## Beteiligung der Träger öffentlicher Belange

#### 4. Änderung des Flächennutzungsplans der Gemeinde Rüdersdorf bei Berlin für den Bereich Verbrauchermarkt Straße der Jugend

**Zustimmung gemäß § 108 Abs.1 des Bundesberggesetzes (BBergG) zum  
Bebauungsplan Nr. 33 „Verbrauchermarkt Straße der Jugend“ der Gemeinde  
Rüdersdorf bei Berlin und der 4. Änderung des Flächennutzungsplanes der  
Gemeinde Rüdersdorf bei Berlin für den Bereich „Verbrauchermarkt Straße der  
Jugend“ im Baubeschränkungsgebiet für des Bergwerksfeld Heinitz/ Alvensleben  
(31-0049);**

4. Änderung des FNP Gemeinde Rüdersdorf b. Berlin zum  
BP Nr. 33 "Verbrauchermarkt Straße der Jugend"  
Az.: 74.21.50-14-333

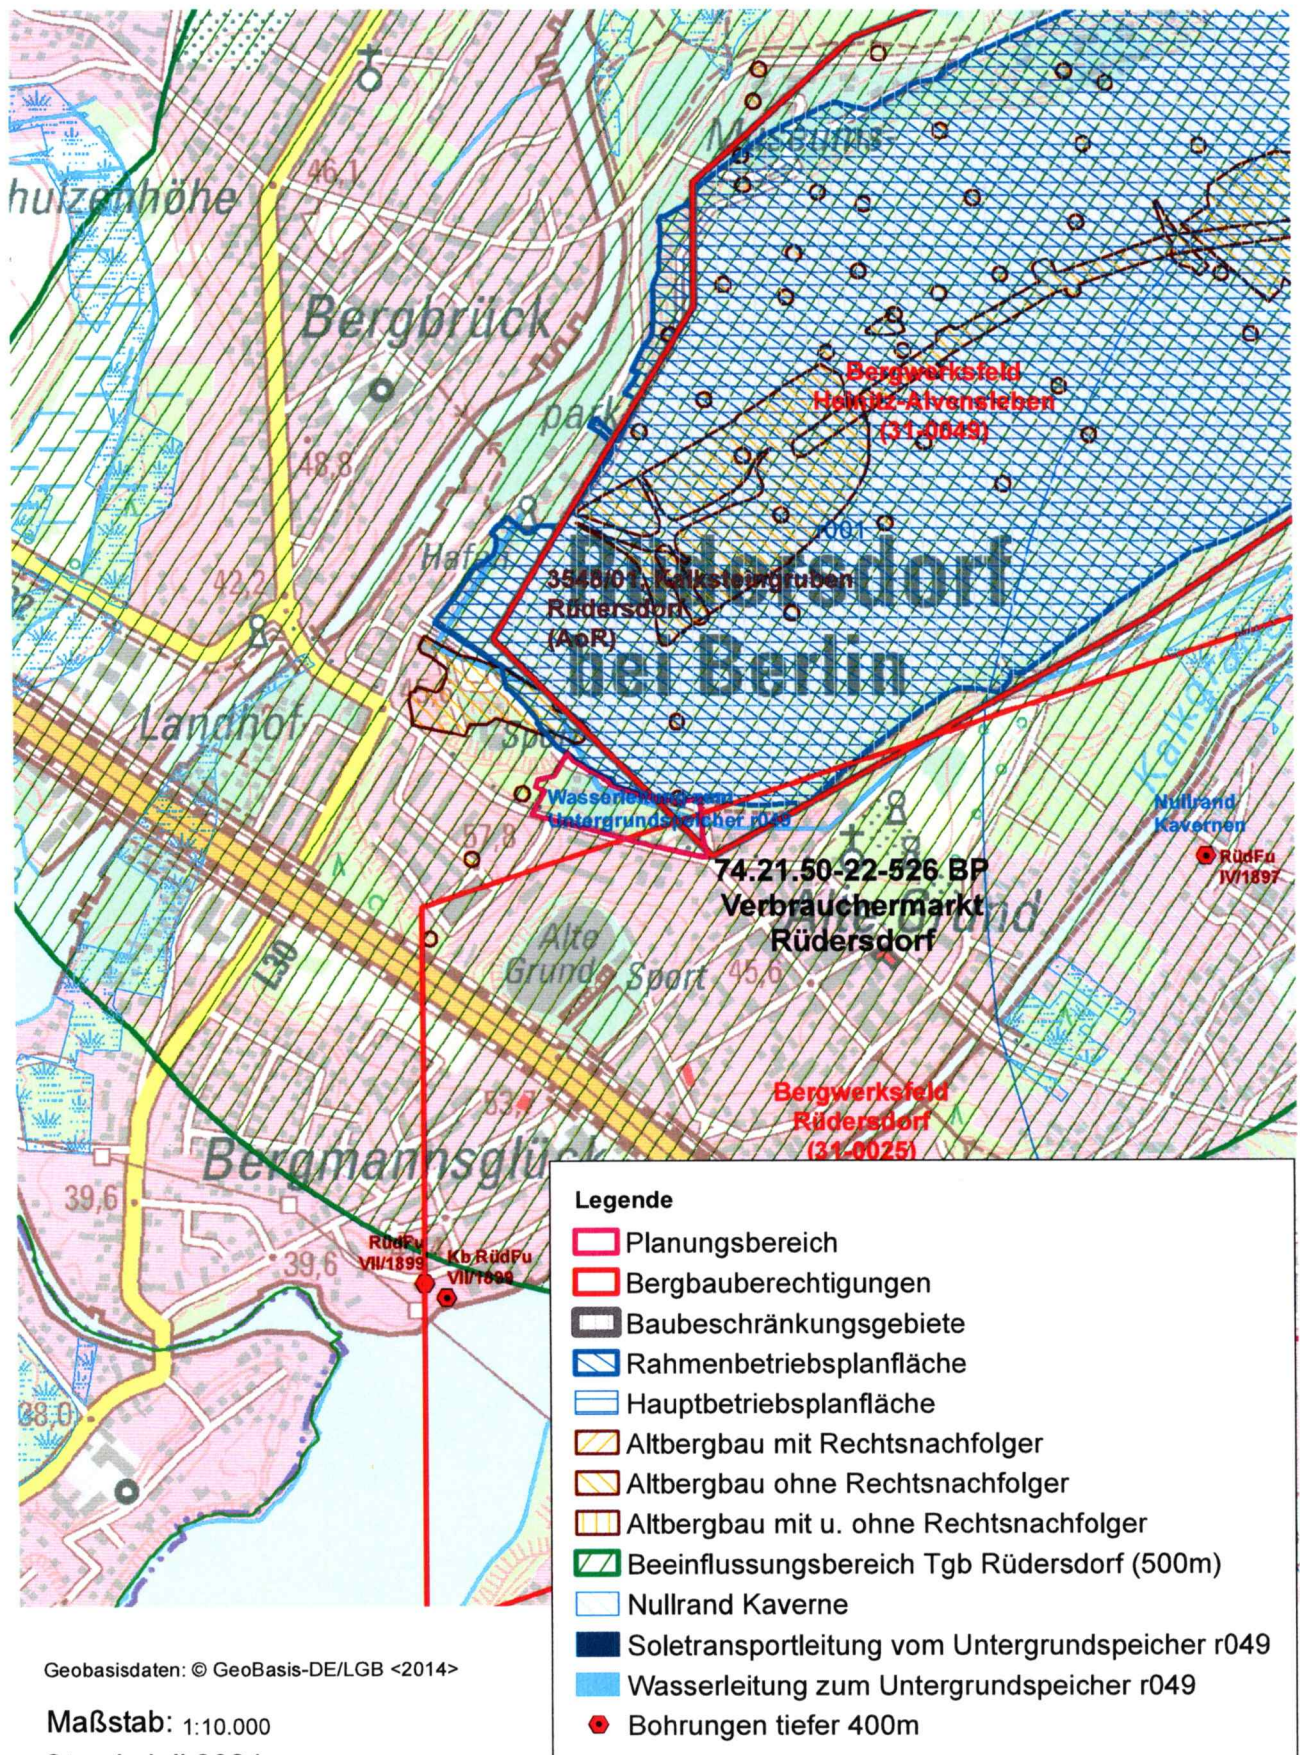
Das geplante Vorhaben tangiert das rechtlich festgesetzte Baubeschränkungsgebiet für Kalkstein (**Heinitz-Alversleben (7020)**, im Bergwerkseigentum „**Heinitz-Alvensleben (31-0049)**“ (Übersichtskarte, Anlage).

Im Plangebiet befindet sich eine Frischwasserleitung des Bergbauunternehmers EWE Gasspeicher GmbH (siehe Übersichtskarte).

Die genaue Lage und gegebenenfalls einzuhaltende Mindestabstände und Nutzungseinschränkungen sind bei der Inhaberin der Leitung zu erfragen:
